【V-3-1-1 強度計算の基本方針の概要】

柏崎刈羽原子力発電所第7号機 工事計画認可申請書の一部補正 補正前後比較表

図 2-1 評価区分の整理フロー

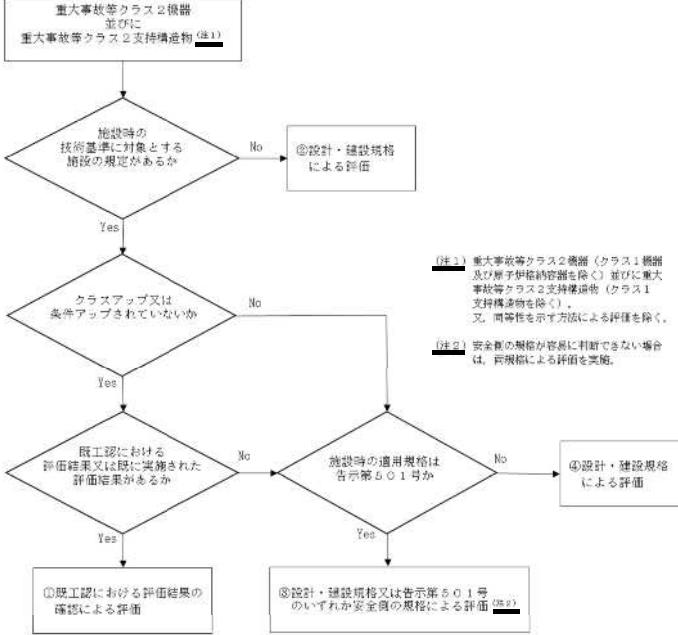
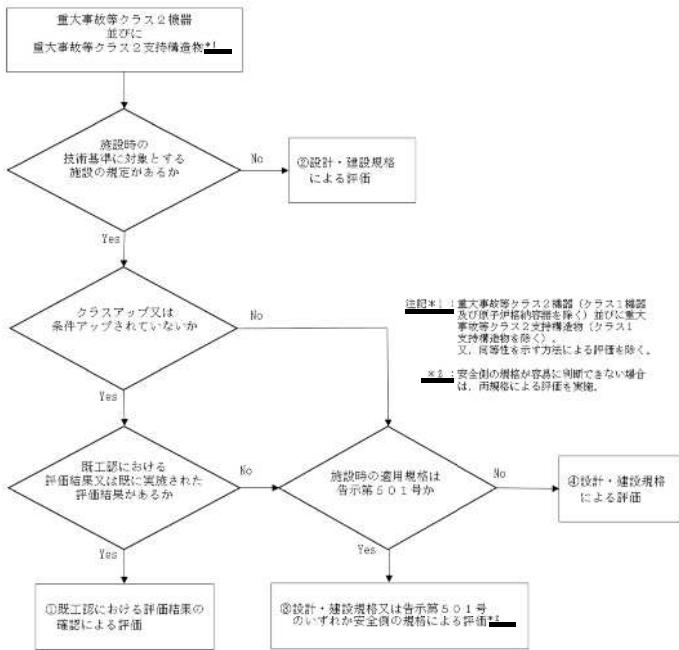
補正前	補正後	備考
<p style="text-align: center;">重大事故等クラス2機器 並びに 重大事故等クラス2支持構造物(注)</p>  <p>K7 ① V-3-1-5 R1</p>	<p style="text-align: center;">重大事故等クラス2機器 並びに 重大事故等クラス2支持構造物*</p>  <p>K7 ① V-3-1-5 R2</p>	<p>記載の適正化</p>

補正前	補正後	備考
(空白)	<p>K7 ① V-3-2-6 R2E</p>  <p>図2-1 管台接続形状図 (WELD-12)</p>  <p>図2-2 管台接続形状図 (WELD-18)</p>	誤記修正

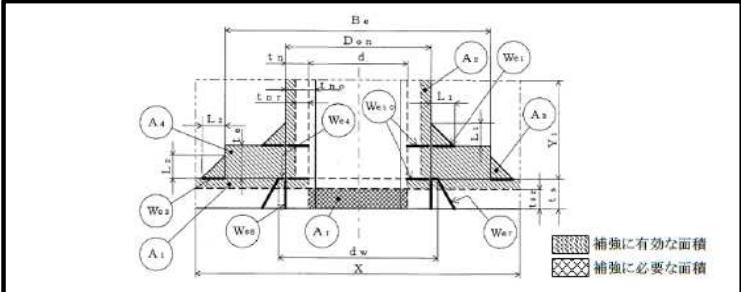
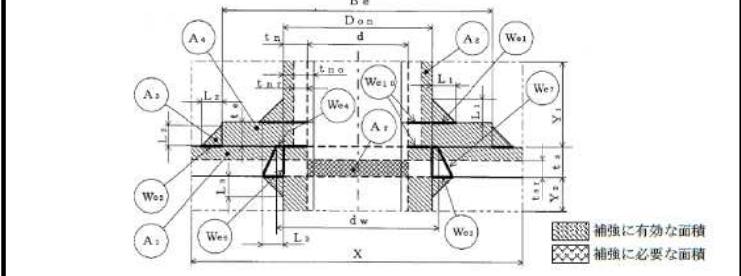
補正前	補正後	備考
(空白)	<p>d. 溶接部の強度 設計・建設規格 PVD 3010 (設計・建設規格 PVC 3168 及び PVC 3169準用) を適用する。</p> <p>(a) 溶接部の負うべき荷重 次の2つの計算式 (W_1及びW_2) により求めた荷重のうちいずれか小さい方 $W_1 = (A_2 + A_3 + A_4) \cdot S_s$ 管台の一部分が胴の部分となっている場合 $W_2 = (d_w \cdot t_{se} - A_1) \cdot S_s$ よって、$W = \min(W_1, W_2)$ ここで、$W < 0$ の場合は、溶接部の強度計算は必要ない。 一方、$W \geq 0$ の場合は以下の溶接部の強度計算を行う。</p> <p>(b) 溶接部の単位面積当たりの強さ $S_{w1} = S_s \cdot F_1$ $S_{w2} = S_s \cdot F_2$ $S_{w3} = S_s \cdot F_3$ $S_{w4} = \min(S_s, S_n) \cdot F_4$</p> <p>(c) 緩手部の強さ $W_{e1} = \pi \cdot D_{on} \cdot L_1 \cdot S_{w1}/2$ $W_{e2} = \pi \cdot D_{on} \cdot L_2 \cdot S_{w2}/2$ $W_{e3} = \pi \cdot B_e \cdot L_2 \cdot S_{w3}/2$ $W_{e4} = \pi \cdot D_{on} \cdot \left(\frac{d_s - D_{on}}{2}\right) \cdot S_{w2}/2$ $W_{e5} = \pi \cdot D_{on} \cdot t_s \cdot S_{w3}/2$ $W_{e6} = \pi \cdot d_w \cdot t_s \cdot S_{w3}/2$ $W_{e10} = \pi \cdot \left(\frac{D_{on} + d}{2}\right) \cdot t_n \cdot S_{w4}/2$</p>	誤記修正

【第1-8-4図 非常用照明の取付箇所を明示した図面（その4）】

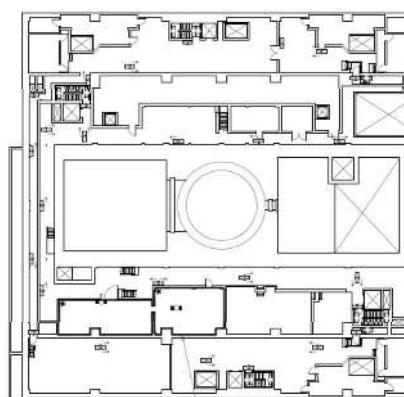
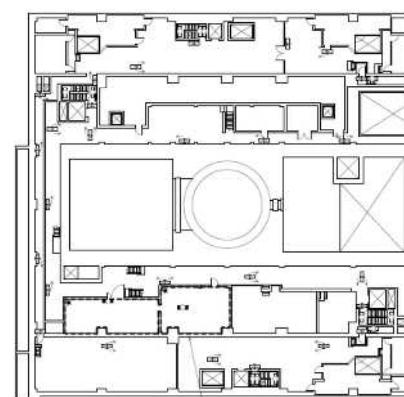
補正前	補正後	備考
		<p>記載の適正化</p>

【第1-8-5図 非常用照明の取付箇所を明示した図面（その5）】

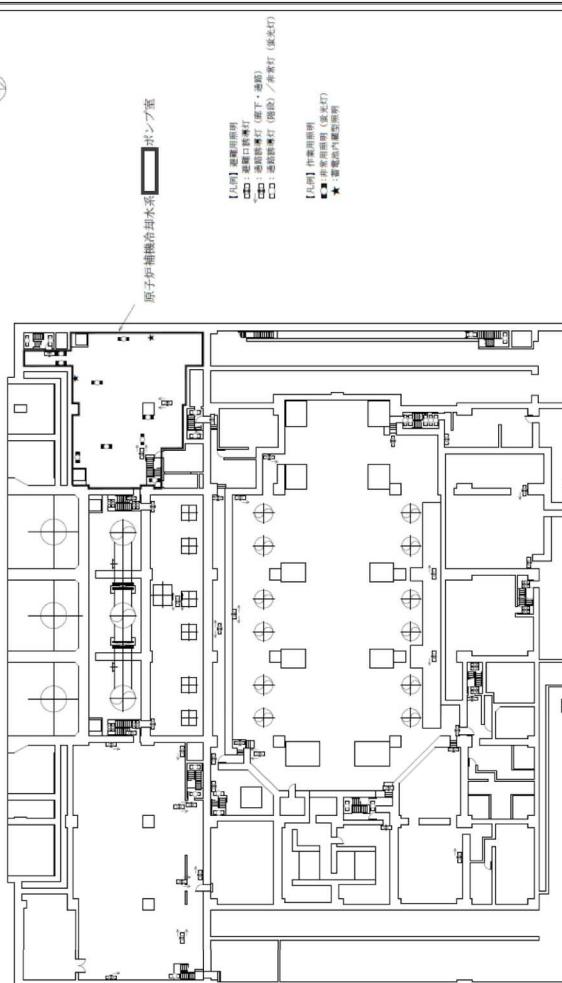
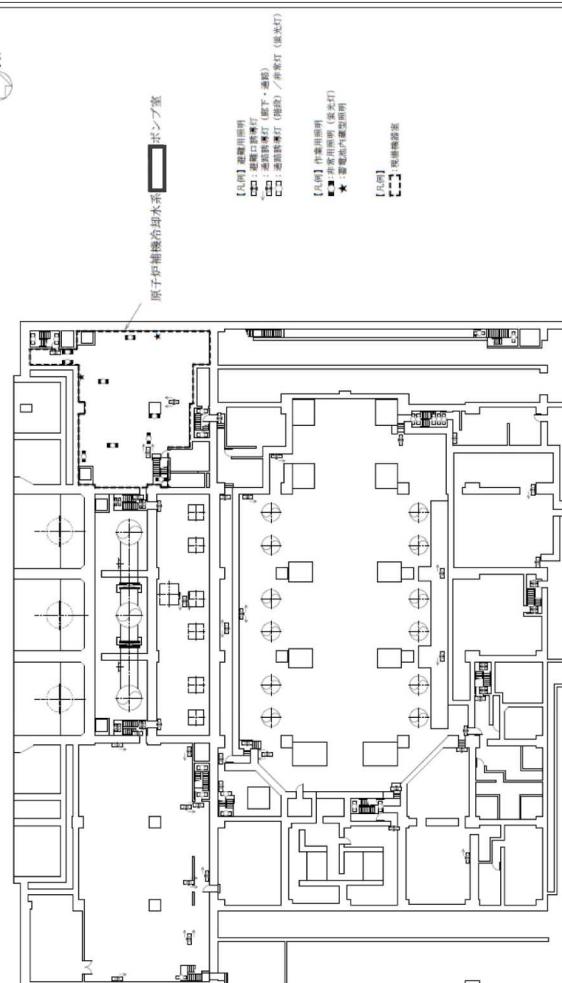
補正前	補正後	備考
		記載の適正化
		記載の適正化

【第1-8-6図 非常用照明の取付箇所を明示した図面（その6）】

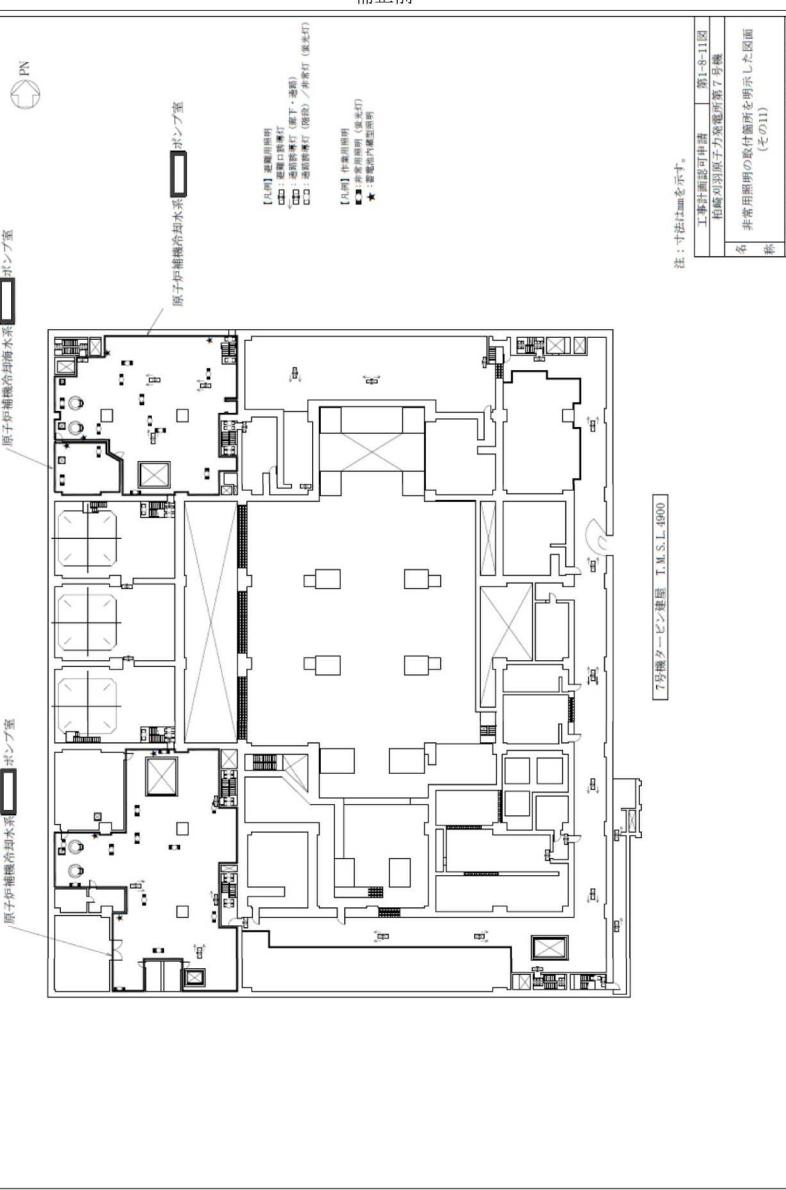
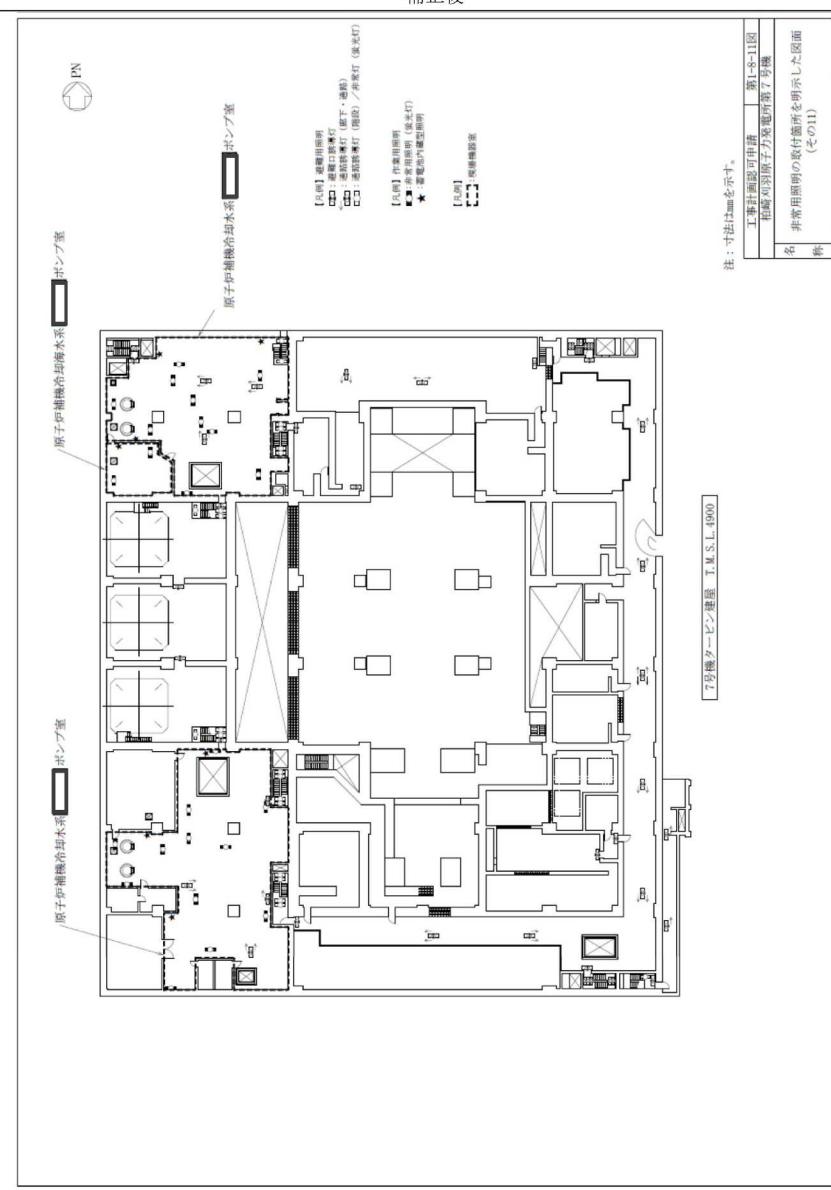
補正前	補正後	備考
 <div style="position: absolute; left: 235px; top: 650px;"> 非常用ガス処理部 排風機(A)、(B)室 </div> <div style="position: absolute; left: 350px; top: 450px;"> 7号機原子炉建屋 T.M.S.L. 23500 </div> <div style="position: absolute; left: 430px; top: 150px;"> <p>【凡例】 ● 避難用照明 □ 作業用照明 ▲ 非常用照明 ★ 廊下用照明 ◆ 廃棄物内蔵室用照明 ■ 非常用照明の取付け箇所を明示した図面 □ 名 称 東京電力ホールディングス株式会社 附 1-8-6-6 </p> </div>	 <div style="position: absolute; left: 630px; top: 650px;"> 非常用ガス処理部 排風機(A)、(B)室 </div> <div style="position: absolute; left: 740px; top: 450px;"> 7号機原子炉建屋 T.M.S.L. 23500 </div> <div style="position: absolute; left: 810px; top: 150px;"> <p>【凡例】 ● 避難用照明 □ 作業用照明 ▲ 非常用照明 ★ 廉価用照明 ◆ 廃棄物内蔵室用照明 ■ 非常用照明の取付け箇所を明示した図面 □ 名 称 東京電力ホールディングス株式会社 附 1-8-6-6 </p> </div>	<p>記載の適正化</p>

【第1-8-9図 非常用照明の取付箇所を明示した図面（その9）】

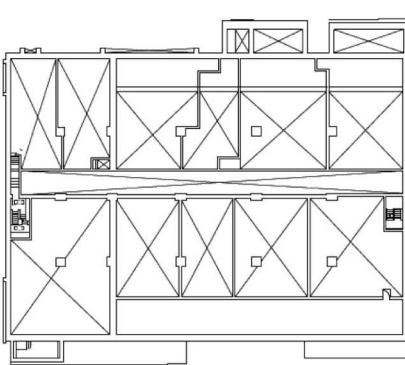
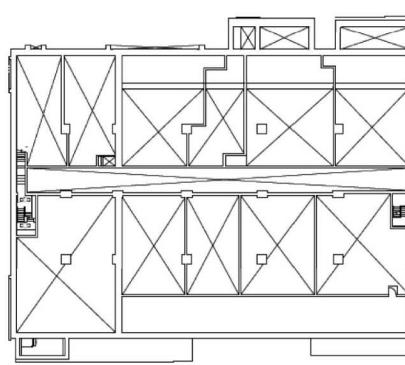
補正前	補正後	備考
 <p>【凡例】通常用照明 □：正常用照明 □：非常用照明（屋外） ★：非常用内蔵型照明</p> <p>【凡例】作業用照明 □：作業用照明 ■：非常用内蔵型照明 ★：非常用内蔵型照明</p> <p>注：寸法はmmを示す。 工事計画認可申請 第1-8-9図 柏崎刈羽原子力発電所第7号機 名 非常用照明の設付箇所を明示した図面 科 (その9) 東京電力ホールディングス株式会社</p> <p>7号機ブリッジ建屋 T.M.S.L.-5100</p>	 <p>【凡例】通常用照明 □：正常用照明 □：非常用照明（屋外） ★：非常用内蔵型照明</p> <p>【凡例】作業用照明 □：作業用照明 ■：非常用内蔵型照明 ★：非常用内蔵型照明</p> <p>注：寸法はmmを示す。 工事計画認可申請 第1-8-9図 柏崎刈羽原子力発電所第7号機 名 非常用照明の設付箇所を明示した図面 科 (その9) 東京電力ホールディングス株式会社</p> <p>7号機ブリッジ建屋 T.M.S.L.-5100</p>	<p>記載の適正化</p>

【第1-8-19図 非常用照明の取付箇所を明示した図面（その19）】

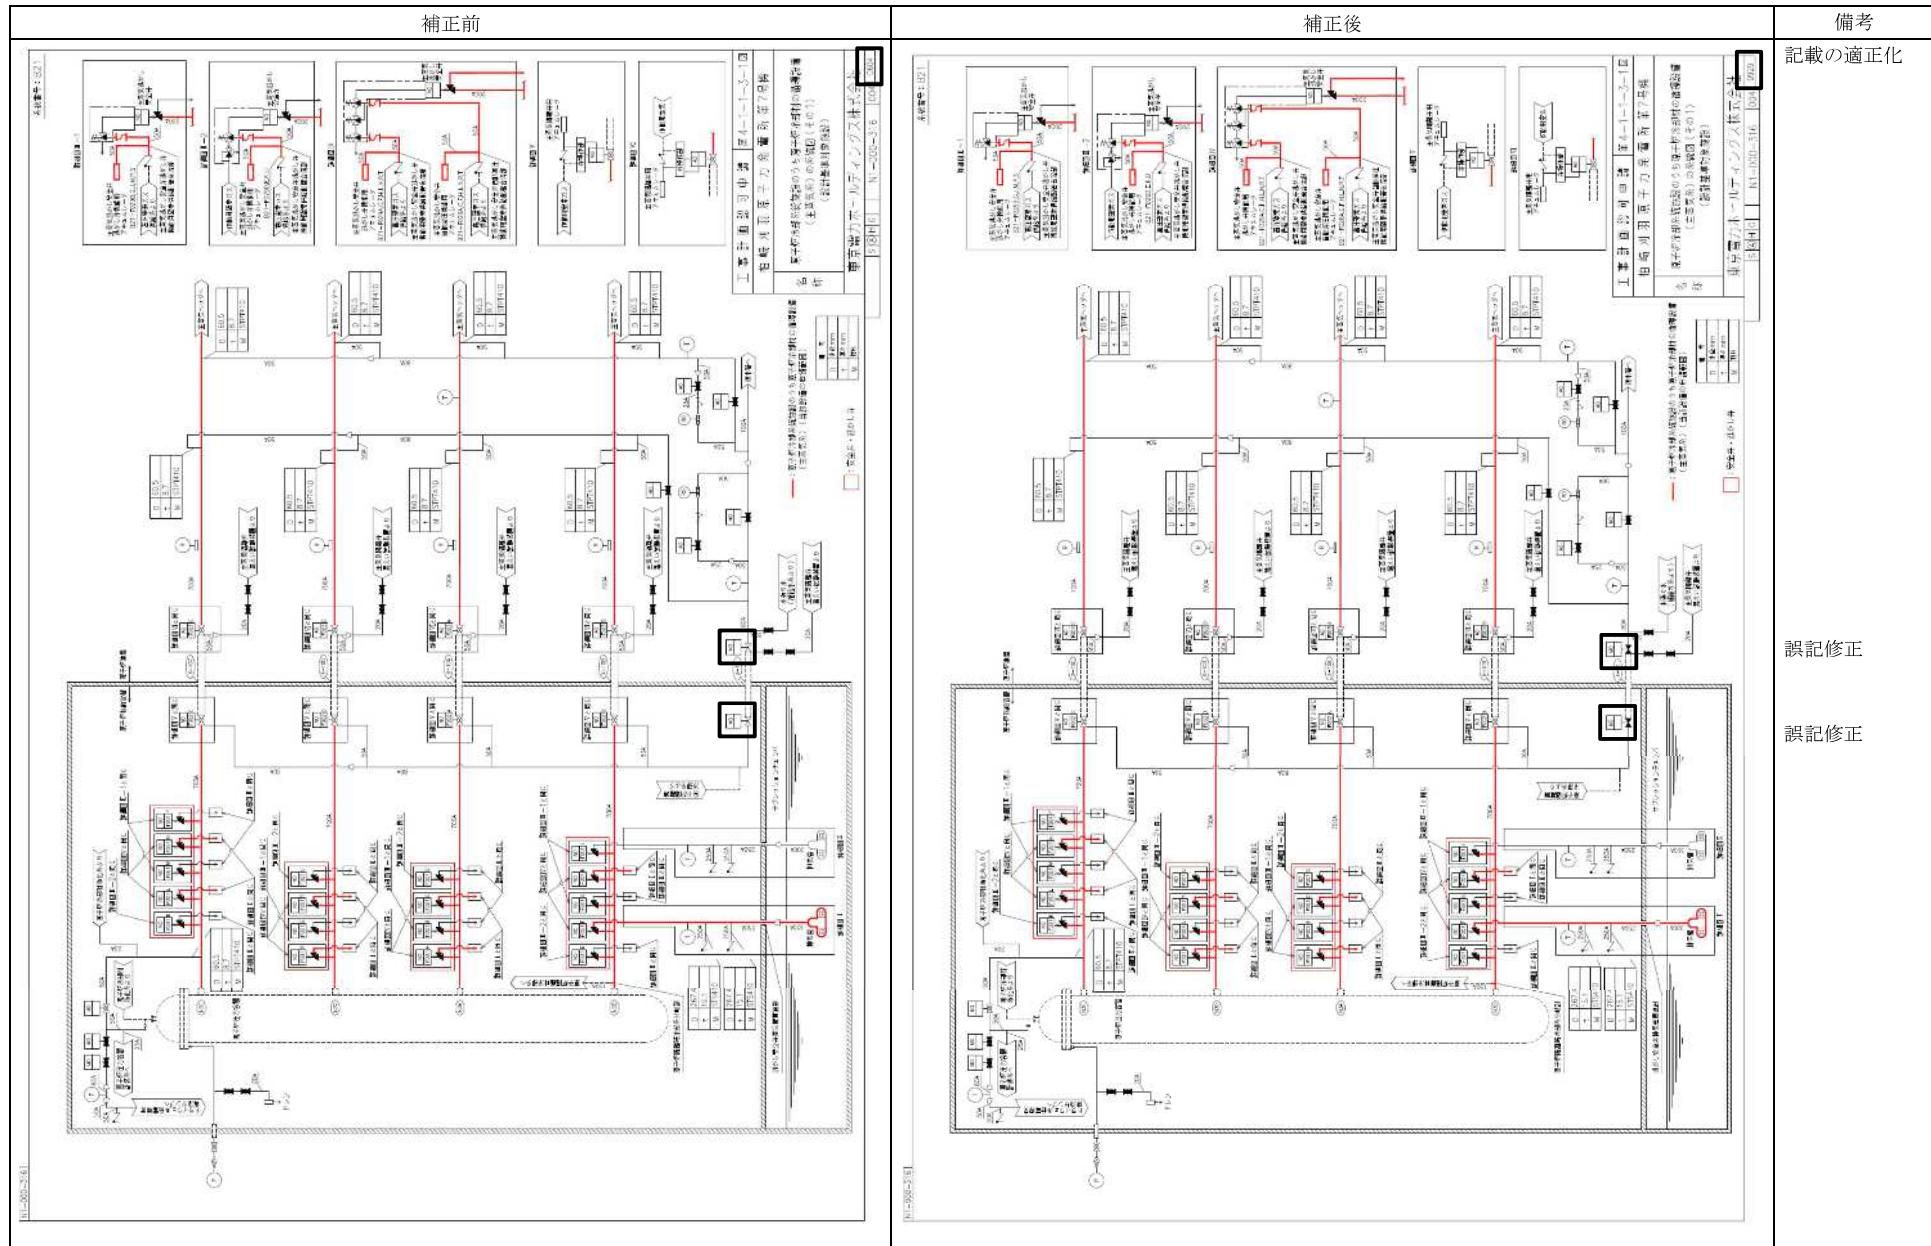
補正前	補正後	備考
<p>6-7号機コンントロール建屋 T.M.S.L. 17200</p> <p>【凡例】非常用照明 □ 廊下等行 □ 通路等行 (底下・高架) □ 通路等行 (底下・外壁) □ 井戸行 (底下) ● 井戸行 (高架)</p> <p>● 导電性ガラス</p> <p>注:寸法はmmを示す。</p>	<p>6-7号機コンントロール建屋 T.M.S.L. 17200</p> <p>【凡例】非常用照明 □ 廊下等行 □ 通路等行 (底下・高架) □ 通路等行 (底下・外壁) □ 井戸行 (底下) ● 井戸行 (高架)</p> <p>● 导電性ガラス</p> <p>注:寸法はmmを示す。</p>	<p>記載の適正化</p>

【第1-8-29図 非常用照明の取付箇所を明示した図面（その29）】

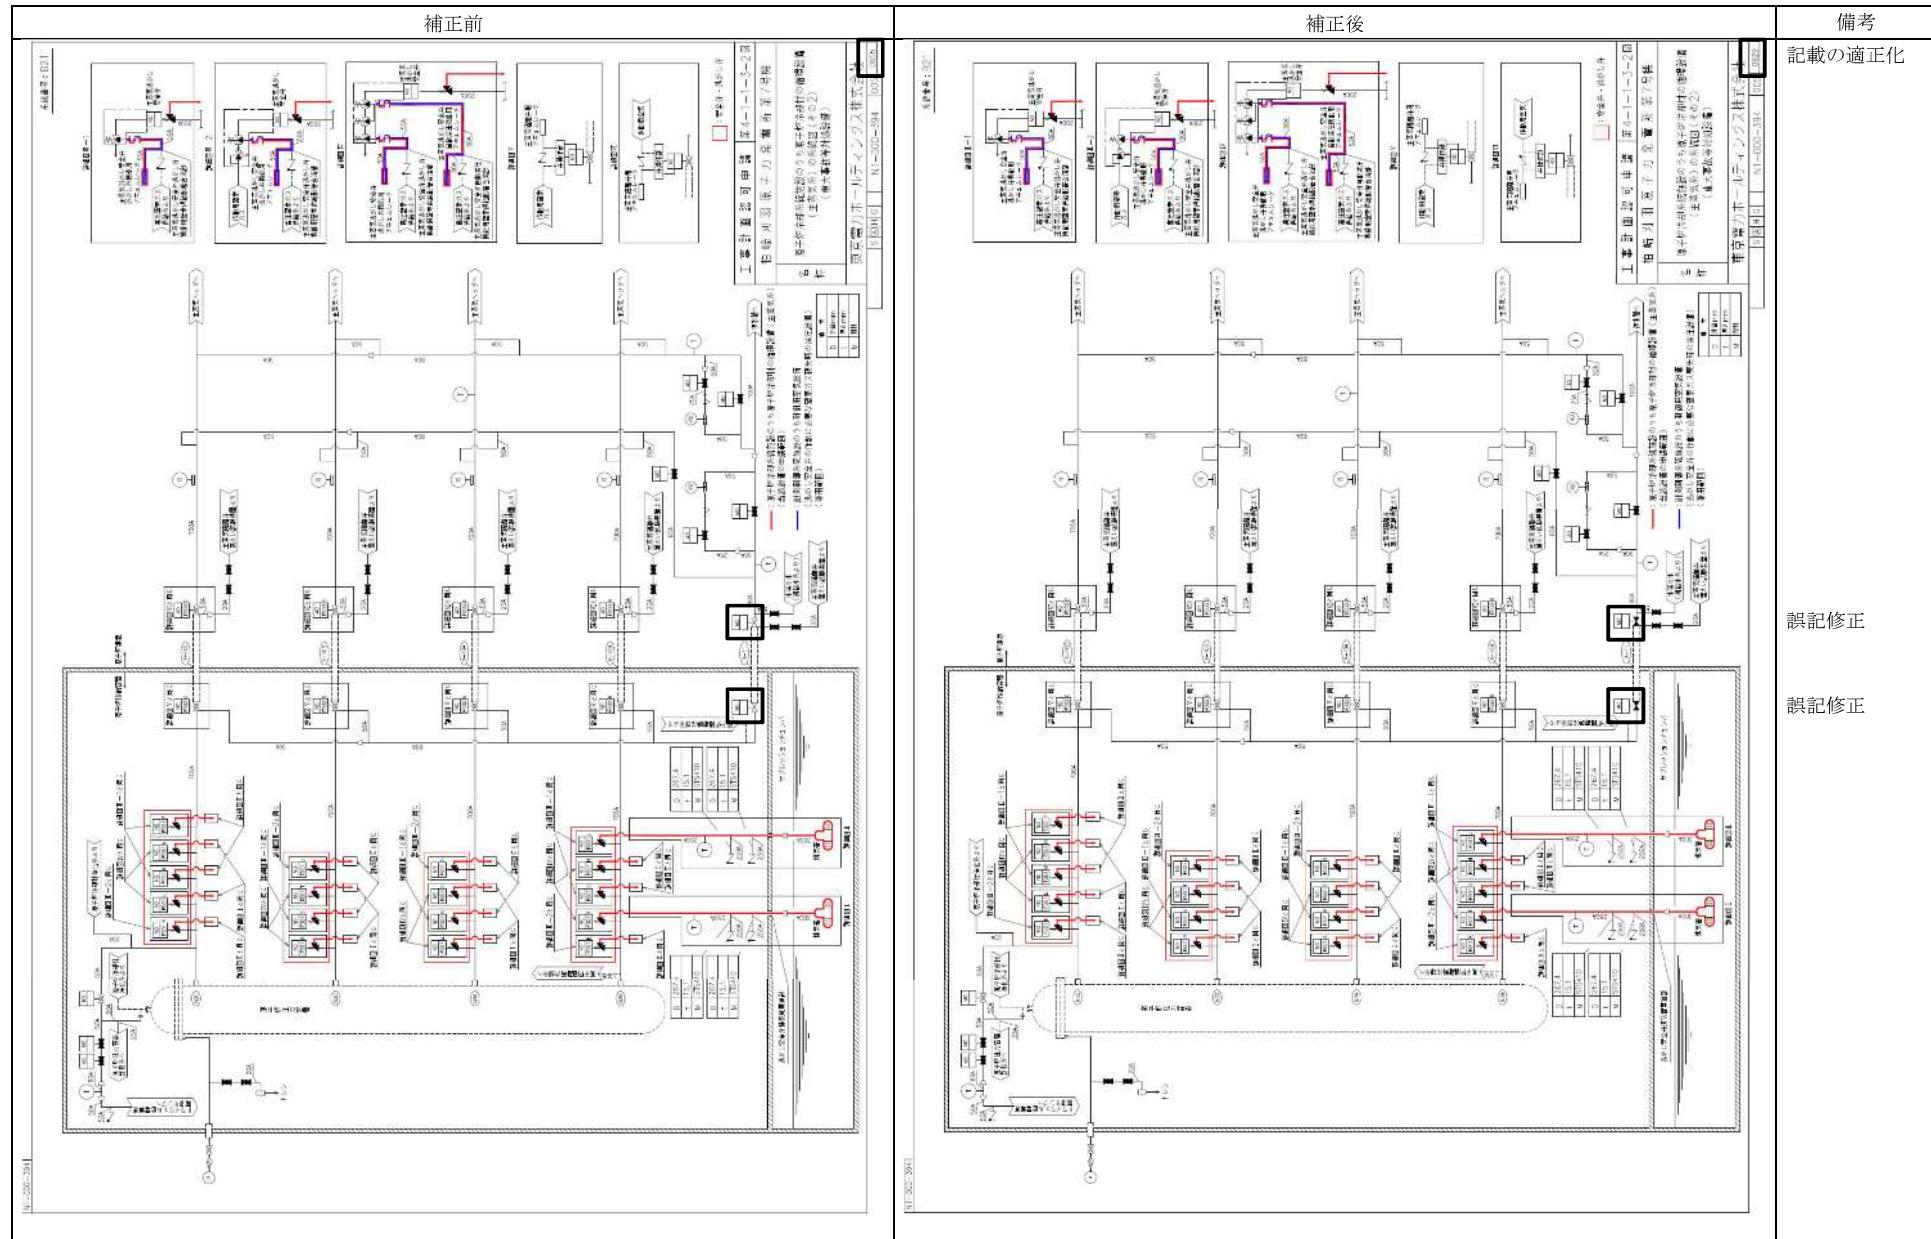
補正前	補正後	備考
		<p>記載の適正化</p>
